改善箇所説明図

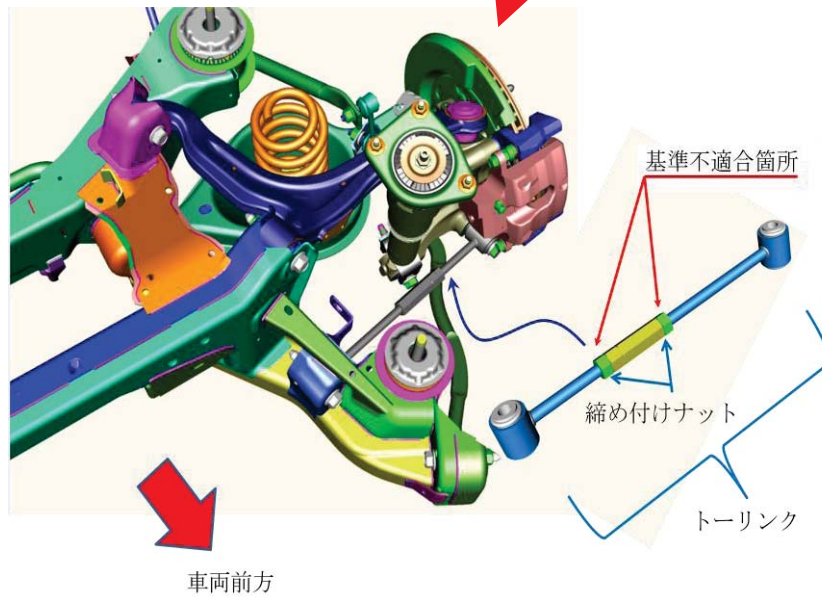
リヤサスペンションのトーリンクにおいて、締め付けナットに潤滑用のコーティングを施したものを使用したため、使用過程において当該ナットが緩む場合がある。そのため、そのままの状態で使用を続けると、当該ナットの緩みが拡大し、最悪の場合トーリンクが外れ、車両の走行安定性を損なうおそれがある。

全車両、締め付けナットの緩み及びトーリンクの損傷等の有無を点検のうえ以下の処置をする。

- ①締め付けナットに緩みがなくトーリンクに損傷等がない場合は、トーリンクに付着している潤滑用のコーティングを取り除き、締め付けナットを新品に交換する。
- ②締め付けナットに緩みのある場合又はトーリンクに損傷等がある場合は、トーリンクを新品に交換する。

左ストラット部分に青色ペイントを塗布する。
